Добавление 6: Правила № 7

Пересмотр 6 – Поправка 1

Дополнение 21 к поправкам 02 серии – Дата вступления в силу: 15 июля 2013 года

Единообразные предписания, касающиеся официального утверждения подфарников, задних габаритных огней, стоп-сигналов и контурных огней механических транспортных средств (за исключением мотоциклов) и их прицепов

Примеры схем знаков официального утверждения

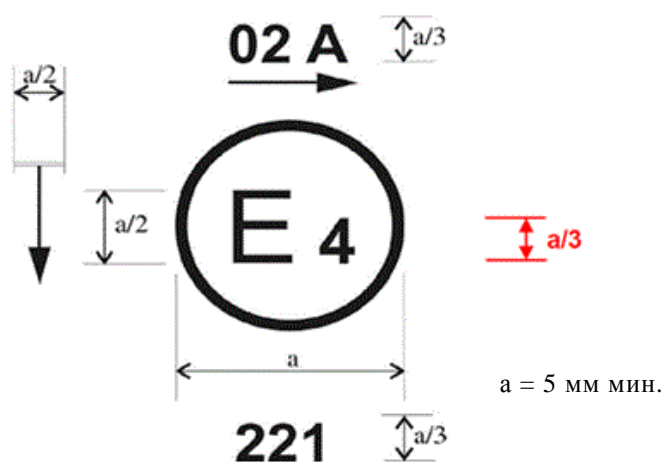
Пункт 1 изменить следующим образом:

1. Подфарник

Устройство, на которое нанесен вышеприведенный знак официального утверждения, является подфарником, официально утвержденным в Нидерландах (E4) под номером официального утверждения 221 на основании Правил № 7.

Число, приведенное рядом с обозначением "А", указывает, что официальное утверждение было предоставлено в соответствии с предписаниями Правил № 7 с внесенными в них поправками серии 02. Горизонтальная стрелка указывает сторону, на которой требуемые фотометрические характеристики обеспечены в пределах угла 80°Н. Вертикальная стрелка, исходящая из горизонтальной черты и обращенная вниз, указывает допустимую высоту установки, составляющую не более 750 мм от поверхности земли, для данного устройства".
